**Verslag huishoudelijke elektrische installatie op laagspanning en zeer lage spanning****Algemeen:**

Referentie: 009-20260204-02	Datum controle: 04/02/2026
Keurder: 009

Eigenaar:	Onbekend	EAN-code:	541448820053550734
Adres installatie:	Koning Albertstraat 17, 1760 - Roosdaal	Nummer teller(s):	1LGZ0574316512
		Distributienetbeheerder installatie:	Fluvius
Datum uitvoering installatie:	☒ Vóór 01/10/1981 ☐ Tussen 01/10/1981 en 01/06/2020 ☐ Vanaf 01/06/2020		
Type:	☒ Wooneenheid ☐ Niet-huishoudelijk ☐ PV ☐ Batterij ☐ Laadpaal

Inbreuk(en):

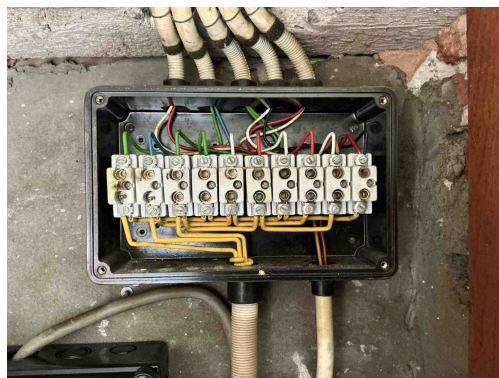
D03 - Er is geen differentieelstroominrichting van maximum 300 mA geplaatst in het begin van de elektrische installatie van een residentieel geheel (incl. in de gemeenschappelijke delen) (Boek 1: 4.2.4.3, 4.2.4.4).

D05 - Er is geen ondergeschikte differentieelstroominrichting van maximum 30 mA geplaatst voor de beveiliging van de ruimte(n) die een badkuip en/of douche bevatten (Boek 1: 4.2.4.3).

Inbreuk(en):

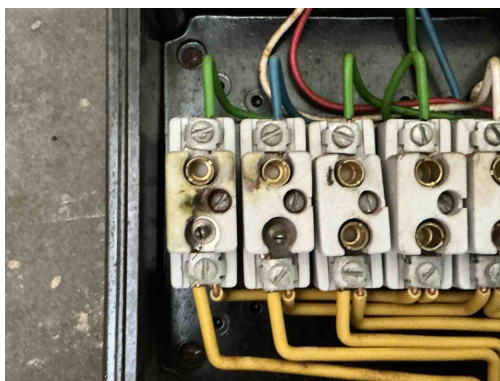
B30 - De houder van de beveiliging in een huishoudelijke ruimte is niet voorzien van aangepaste kalibreerelementen (Boek1: 5.3.5.5).

Inbreuk(en):

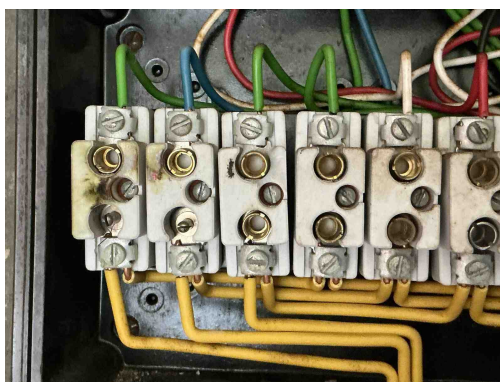
Teken van thermische overhitting

Inbreuk(en):

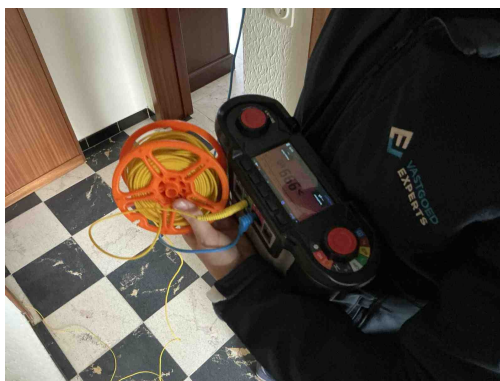
T23 - Het elektrisch materiaal is beschadigd. (Boek 1: 1.4.1.3).

Inbreuk(en):

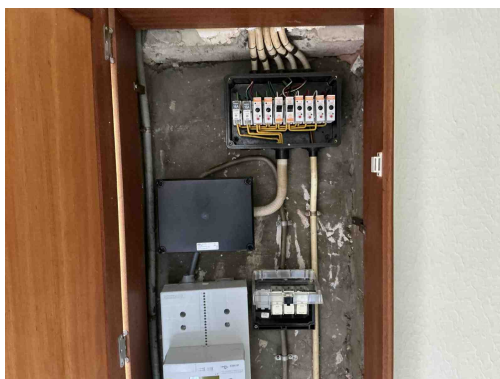
A12 - Het toestel van de klasse I is niet met de beschermingsgeleider verbonden (Boek 1: 5.4.3.6).
